Gemeente Velsen

Datum 25 november 2022
Ons kenmerk
Aanvraagnummer 20163974
Contactpersoon ██████████
Mailadres ████████████████████
Postadres Postbus 5514, 2000 GM Haarlem
Telefoonnummer 023-5674043
Volgnummer brief 20206795/JT
Bijlage(n) Geen
Onderwerp Advies Opvang asielzoekers cruiseschip, VOB kade
Velsen-noord

Verzenddatum 13 oktober 2022
Aanvraagnummer 20163762
Contactpersoon [REDACTED]
E-mailadres [REDACTED]
Telefoonnummer 023-5674002
Volgnummer brief 20206399/SdB
Bijlage(n) N.v.t.
Onderwerp Advies omgevingsvergunning brandveilig gebruik
Tijdelijke opvang Driehuis (Paviljoens 1B en 1C), Duin- en Kruidbergerweg 1
Driehuis

Verzenddatum 24 oktober 2022
Ons kenmerk 20163782
Contactpersoon [REDACTED]
E-mailadres [REDACTED]
Telefoonnummer 023-5674002
Volgnummer brief 20206517/ES
Bijlage(n) Geen
Onderwerp Brandveiligheidsadvies omgevingsvergunning
Tijdelijke bouwwerken COA kade-terrein
Wijkermeerweg
Velsen-Noord

GEBOUW 1B

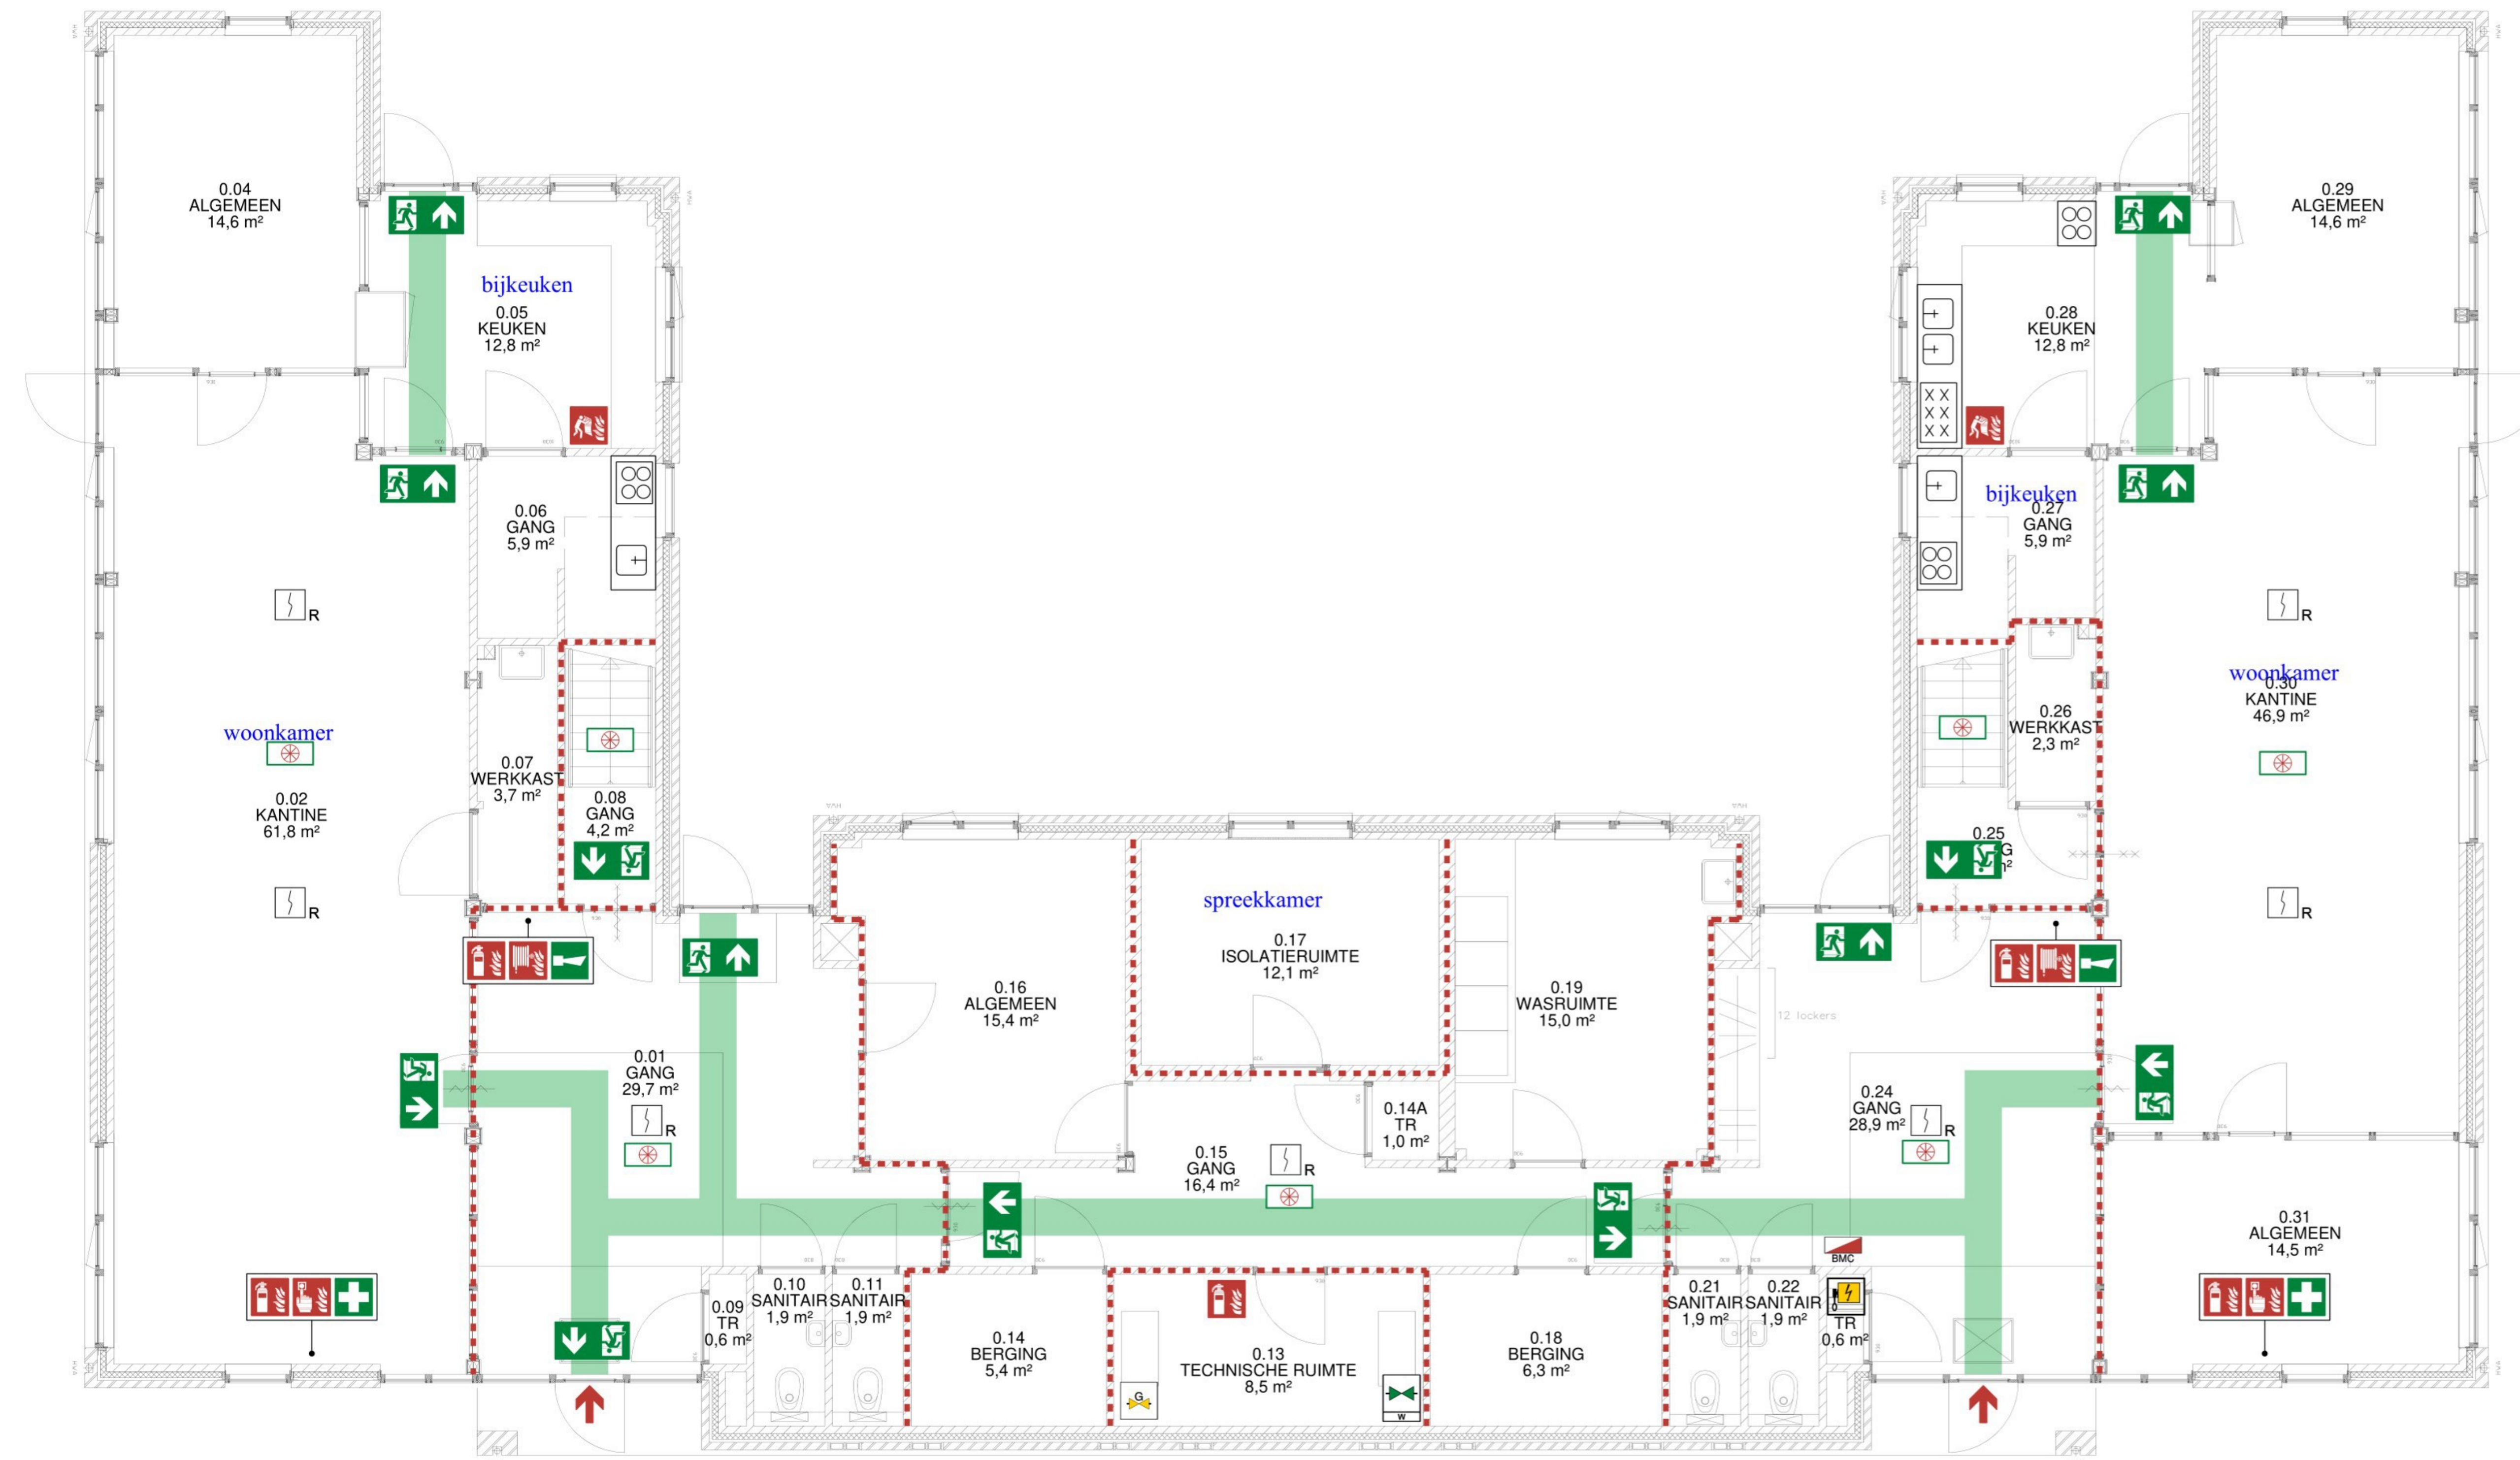
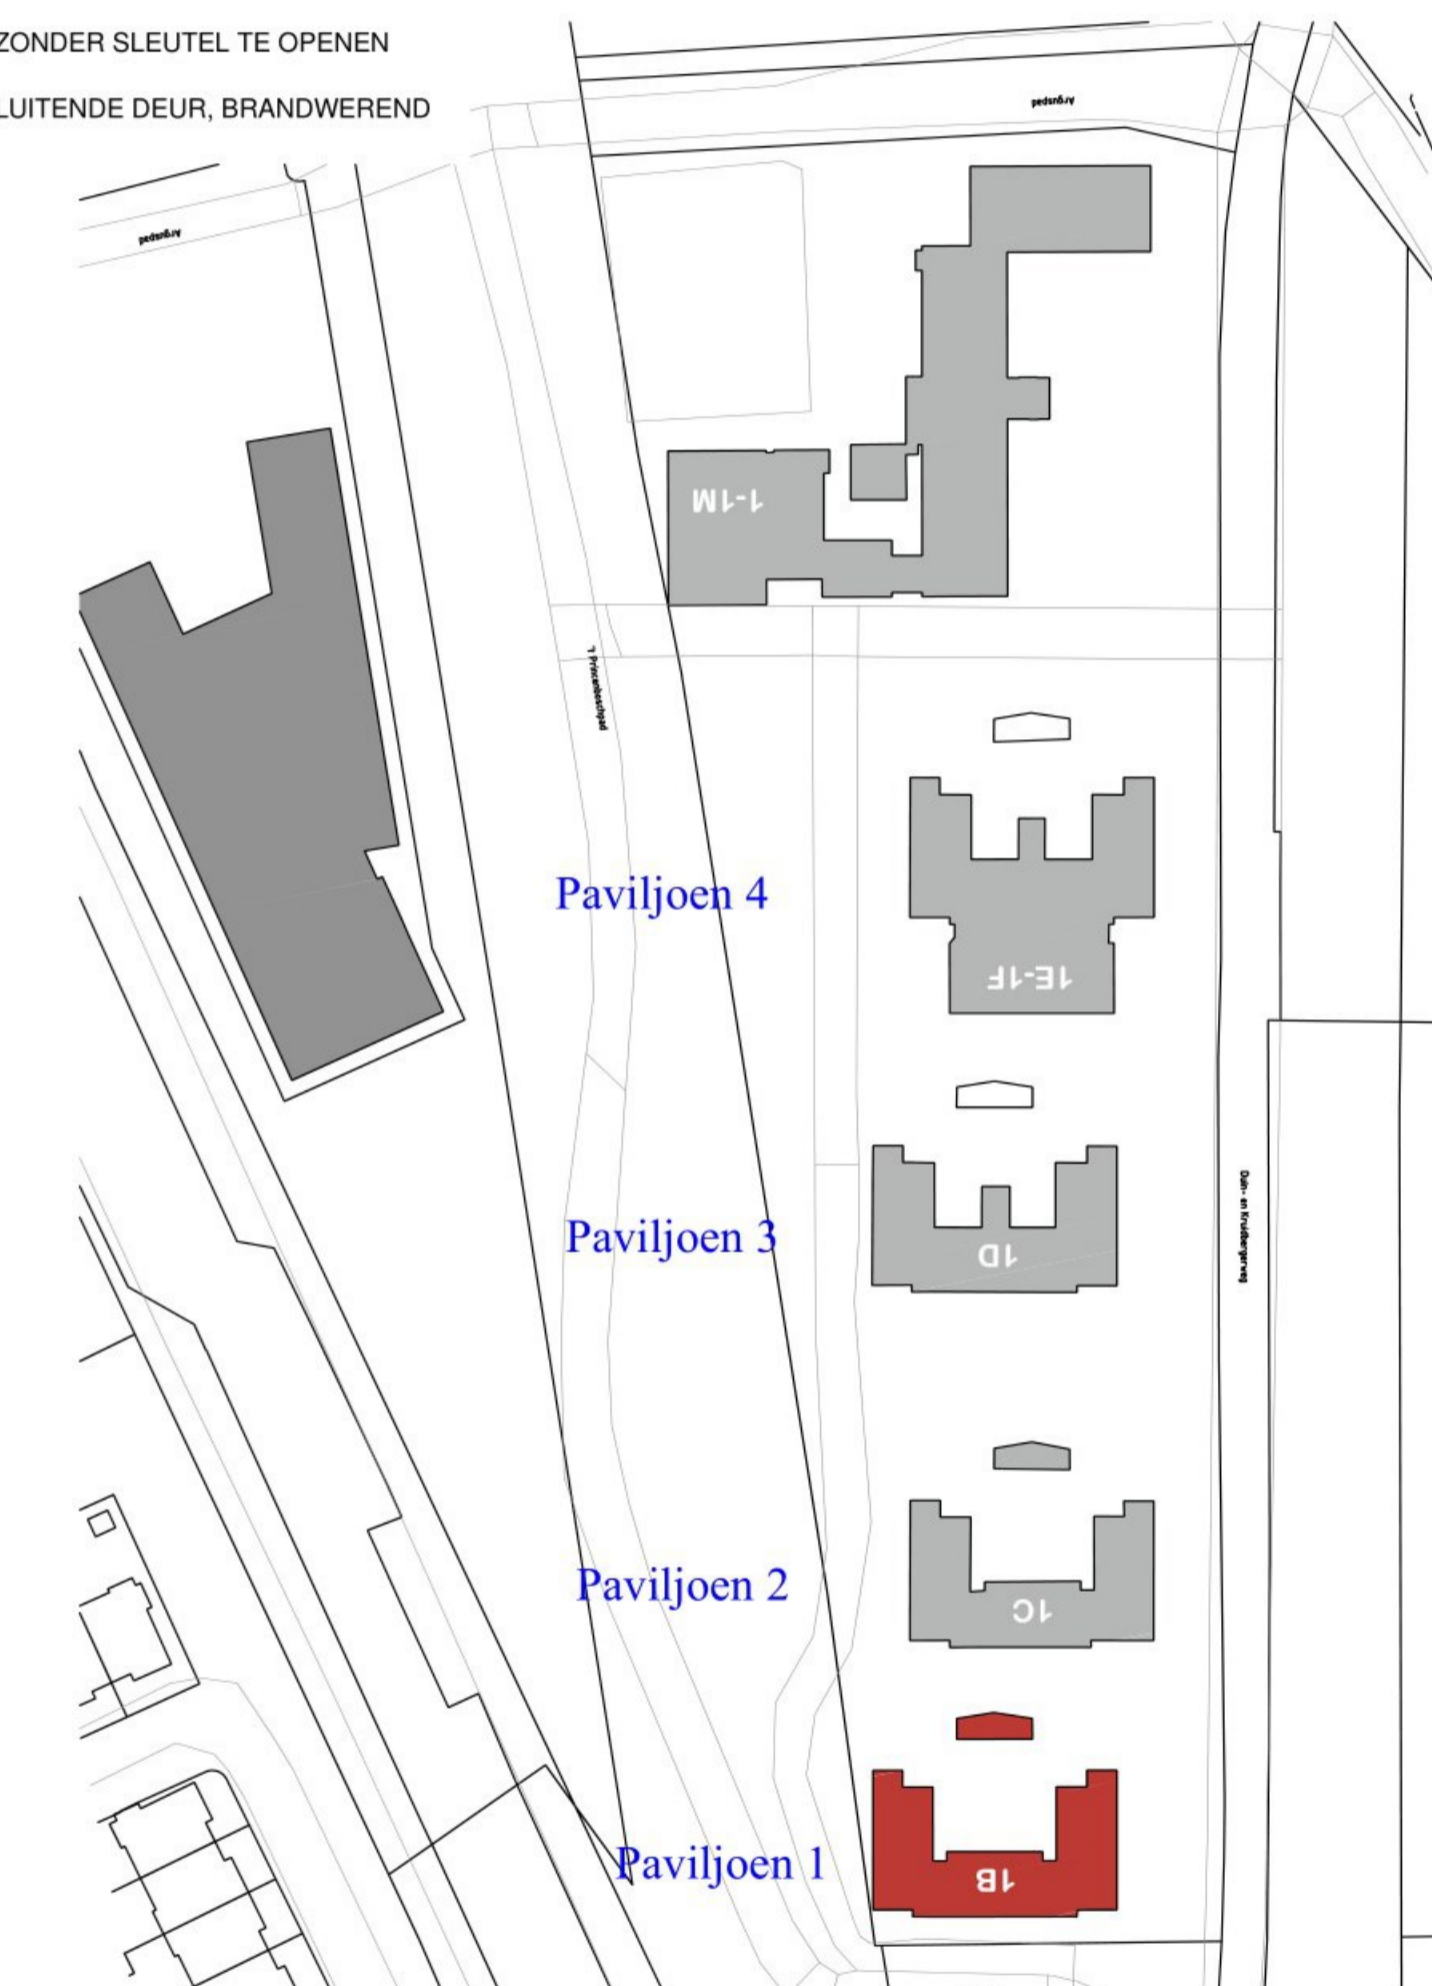
Er blijkt per paviljoen een andere nummering op na te worden gehouden omdat 1 paviljoen in tweeën aangegeven wordt.

Dus op tekening paviljoen 1B wordt in de realiteit paviljoen 1 en 2 en paviljoen 1C wordt paviljoen 3 en 4, dit is doorgegeven aan de beheerder, de tekening zal hierop aangepast moeten worden. **Aktie: COA**

De reeds ingediende vluchtwegplattegronden laten wij ook aanpassen aan de hand van de blauwe tekst op bijgaande PDF. Hierop komen dus ook de benamingen Paviljoen 1, 2 etc te staan ipv 1a, 1b etc. Hierop worden ook enkele benamingen van ruimten aangepast zodat dit overeenkomt met het toekomstig gebruik. Ik verwacht deze aangepaste tekening morgen via Witteveen en Bos bij jullie te kunnen indienen.

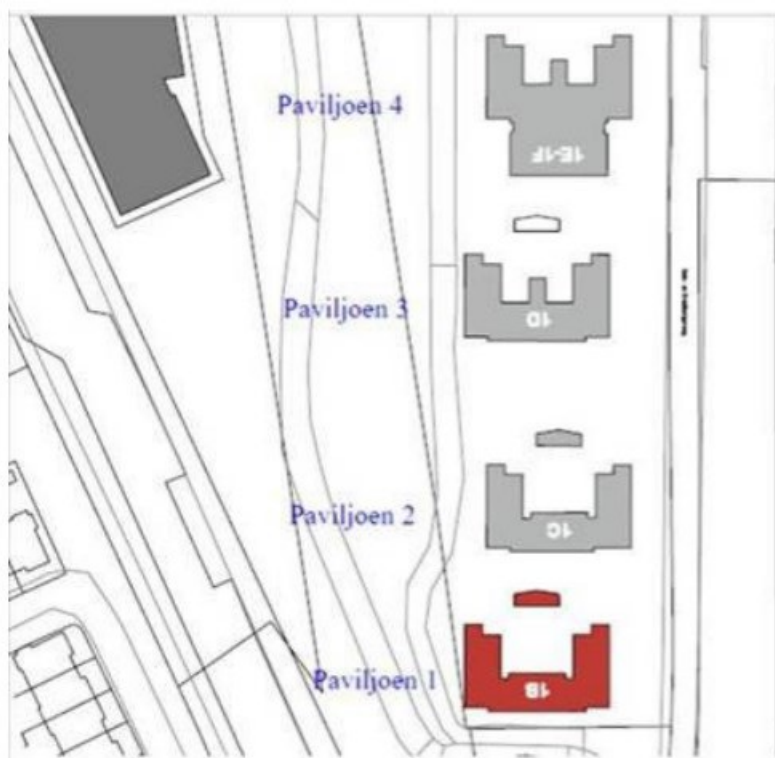
Zoals net besproken dan graag deze situatieaanduiding op alle tekeningen weergeven in de beide aanvragen.
